Bebauungsplan: **Nr. 34-2 "Bachhöllerweg 2. Änderung"**
Frühzeitige Beteiligung der Behörden nach § 4 (1) BauGB

Grundstück **Eltville, ~**
 Gemarkung **Erbach Erbach**
 Vorhaben **Bauleitplanung der Stadt Eltville**
02 EB 06.3 B-Plan "Bachhöllerweg", 2. Änderung in Erbach

**Bauleitplanung der Stadt Eltville im Rheingau-Taunus-Kreis
 Bebauungsplanvorentwurf Nr: 34/2 "Bachhollerweg - 2. Änderung", ST Erbach**

Bebauungsplanentwurf „Bachhollerweg – 2. Änderung“ und 23. Änderung des Flächennutzungsplanes für diesen Bereich, Stadtteil Erbach

Ausschnitt aus dem genehmigten Wege- und Gewässerplan nach § 41 FlurbG

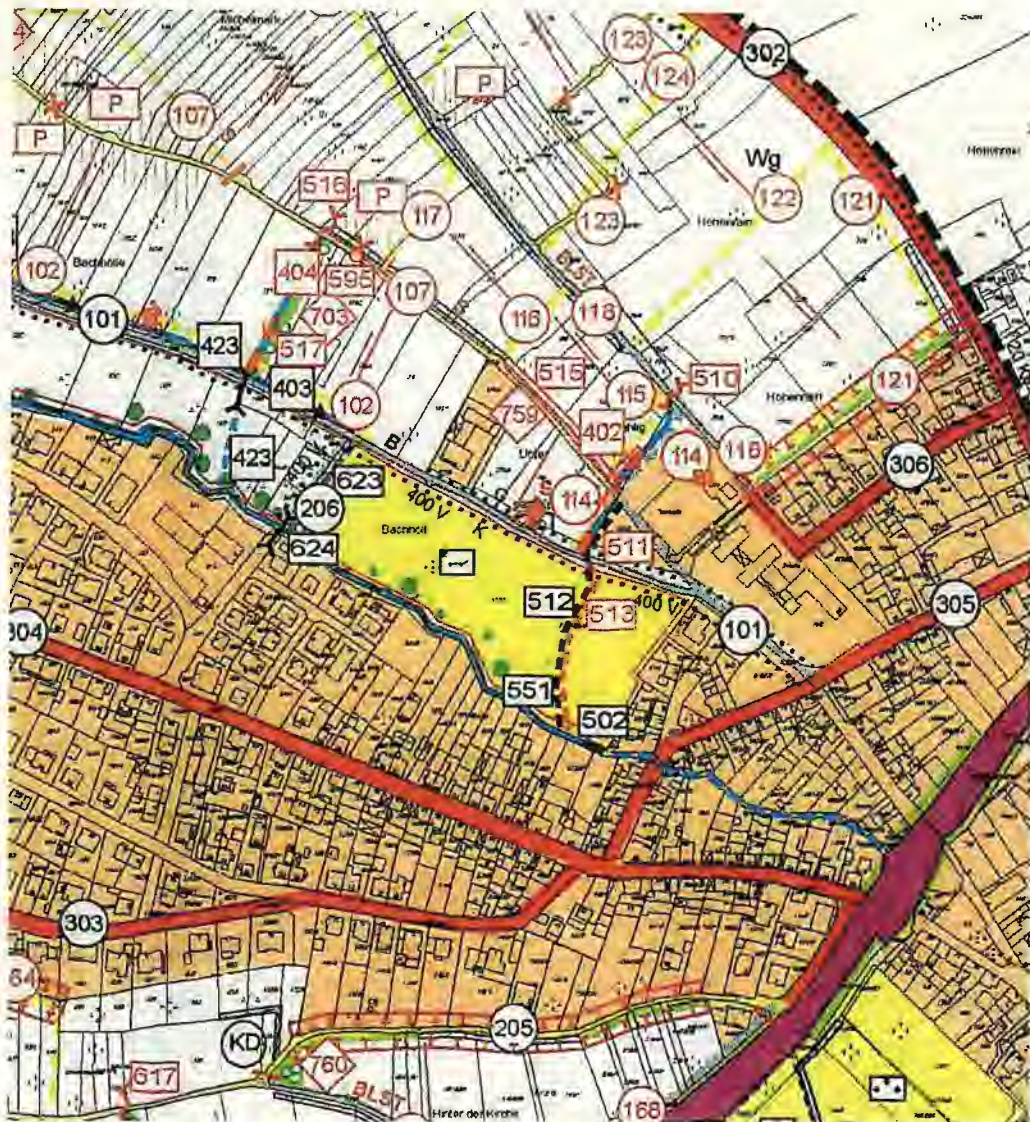
Für den angegebenen Bereich besteht ein genehmigter Wege- und Gewässerplan nach § 41 FlurbG. Wie in der Karte der Anlage 1 zu erkennen, war die Maßnahme mit der Nummer 513, ein Neubau der Rohrleitung, geplant. Die Maßnahme wurde nicht umgesetzt, da die vorhandene Rohrleitung mit der Nummer 512 den Anforderungen entsprach. Somit ist zu beachten, dass die vorhandene Rohrleitung nicht beschädigt oder entfernt wird, damit eine Entwässerung des nördlichen Gebiets erfolgen kann.

Der aktuelle Wege- und Gewässerplan wird zurzeit überarbeitet und zur Genehmigung vorbereitet. Der Neubau der Rohrleitung mit der Nummer 513 wird dort entfallen. Der geplante Bebauungsplan wird nachrichtlich in unsere Planung mit einfließen.

Ausschnitt aus dem genehmigten Wege- und Gewässerplan nach § 41 FlurbG

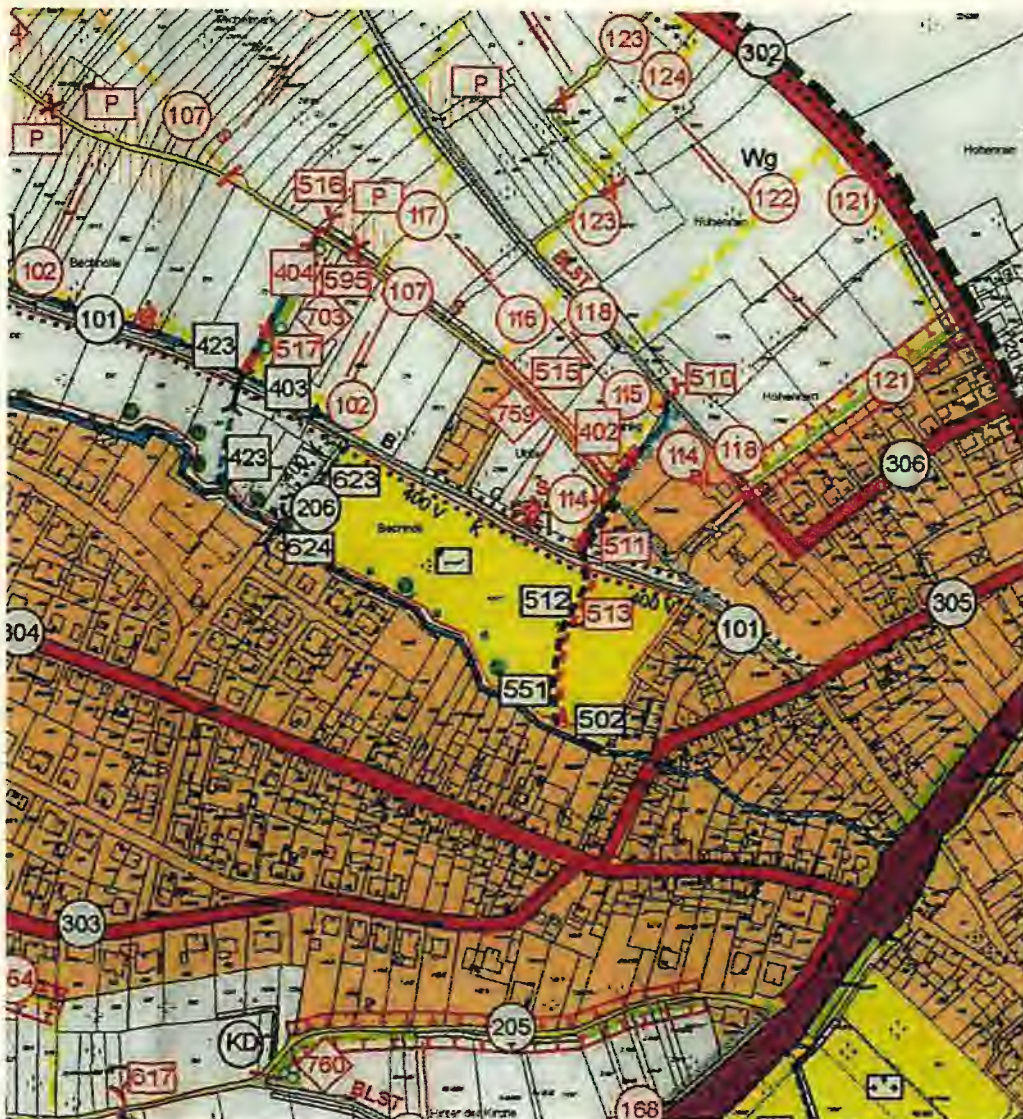
Wir möchten darauf hinweisen, dass sich das Vorhaben im Flurbereinigungsverfahren Eltville - Erbach (Az.: F 978) befindet. Gegen die vorgelegte Planung bestehen unsererseits keine Bedenken. Das geplante Vorhaben ist beteiligungspflichtig nach § 34 FlurbG. Die Zustimmung nach § 34 FlurbG wird hiermit erteilt.
